**ASUNTO: ALEGACIONES PROPUESTA DE PROYECTO DE PLAN
HIDROLÓGICO 2022-2027.
CICLO 2022-2027**

A LA CONFEDERACIÓN HIDROGRÁFICA DEL SEGURA

Son objeto de las presentes aportaciones a la exposición pública de la propuesta de Proyecto de Plan Hidrológico de la Demarcación Hidrológica del Segura 2022-2027 de manera especial las medidas contenidas en el mismo que guardan vinculación con la gestión de escorrentías y su relación con las poblaciones y la afección al Mar Menor y su comarca.

Figura 3-13. Plano de calados para la Rambla de El Albuñón y la Rambla de Miranda. SNCZI

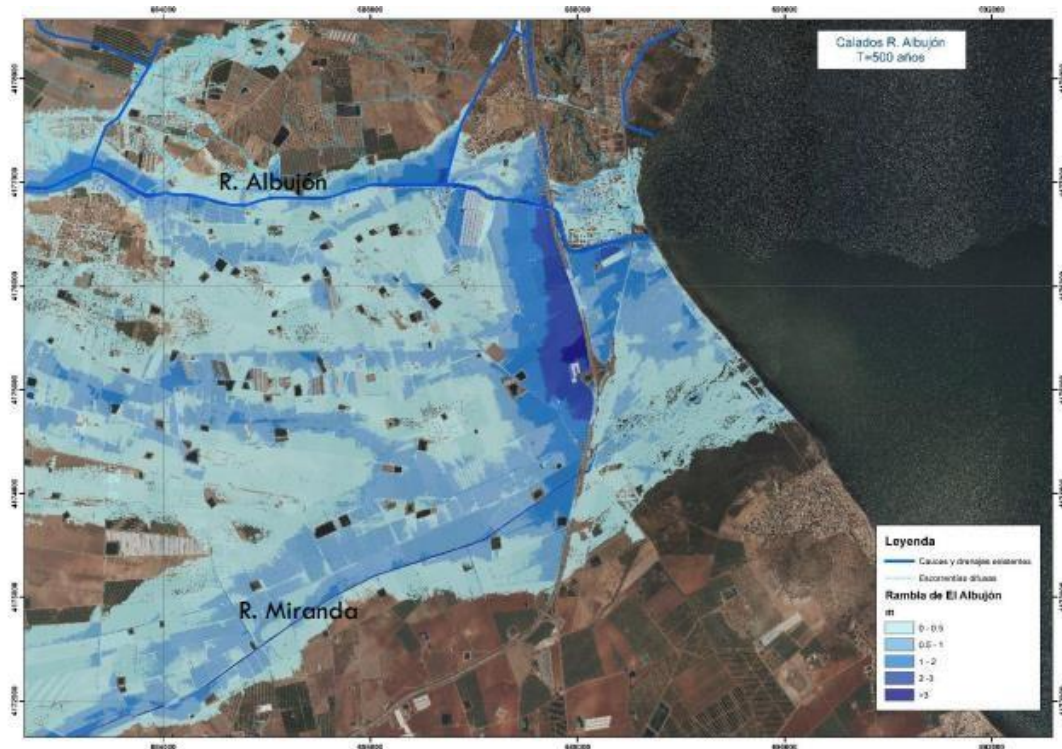
Como puede verse en la imagen anterior, se observa claramente el efecto de retención que genera el talud de la autopista AP7 sobre el flujo desbordado de la Rambla de El Albuñón y la Rambla de Miranda (más al sur). Este efecto de almacenamiento en la zona donde desagua el D7 alcanza calados superiores a los 2 m para el periodo de retorno de 500 años.

Por lo expuesto anteriormente no se alcanza a entender que, en apariencia, no se llegue a contemplar en ninguno de los casos el aumento de la inundabilidad debido al efecto que genera el talud de la AP-7 sobre las viviendas aguas arriba de ésta.

FIGURA 5. Zonas de flujo preferente de las ramblas de la Maraña y el Albuñón. Lomas de Rame no tiene afección de la rambla de la Maraña y apenas de la del Albuñón.

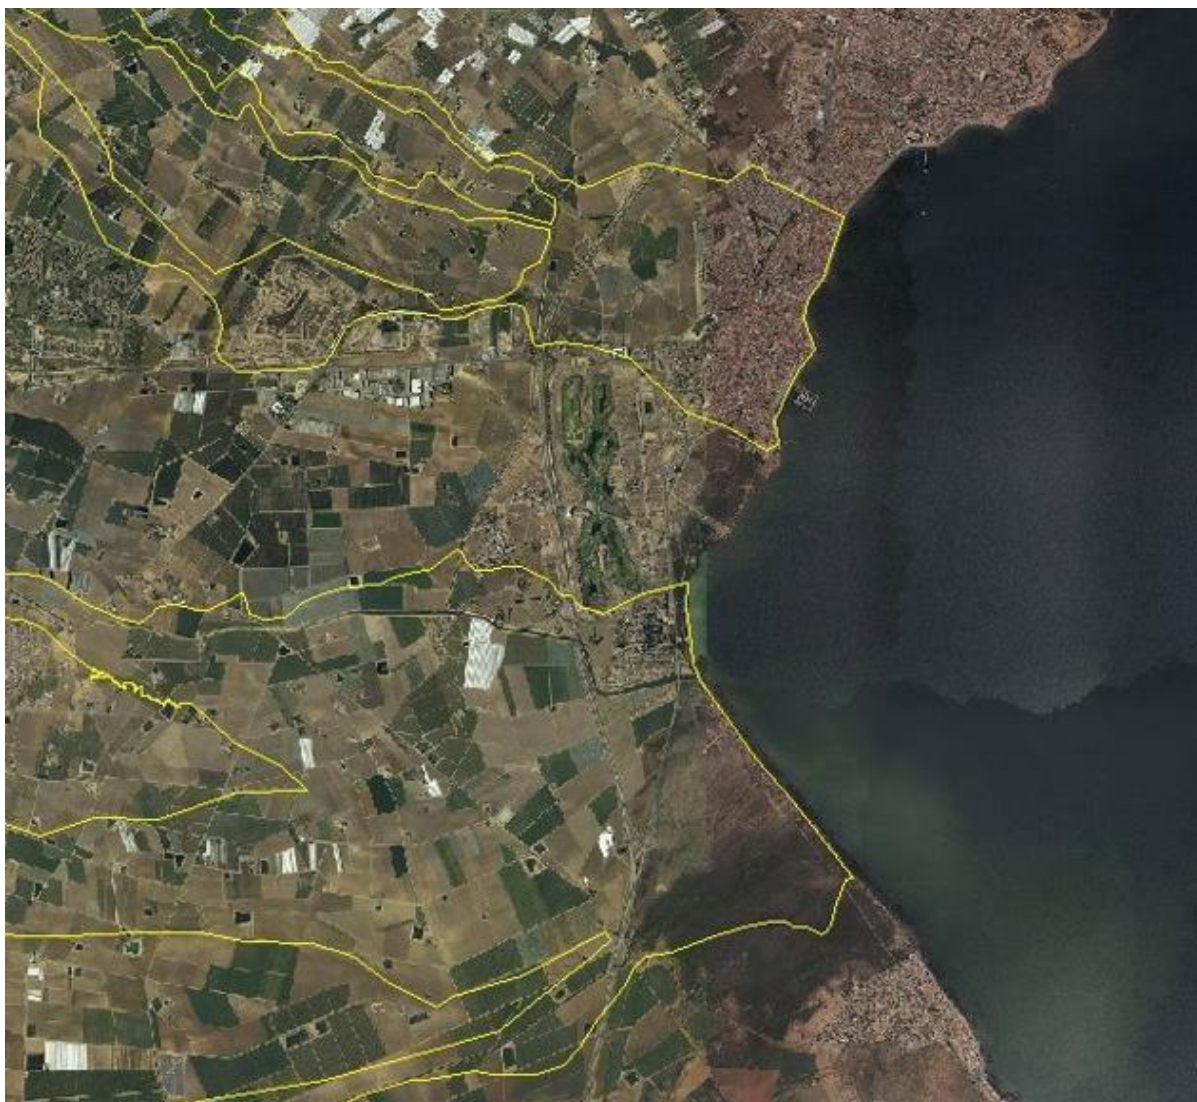
Esto ha hecho que la población de Las Lomas del Rame alarmada por las consecuencias que pudieran derivar de tales actuaciones se movilizan en contra de las mismas.
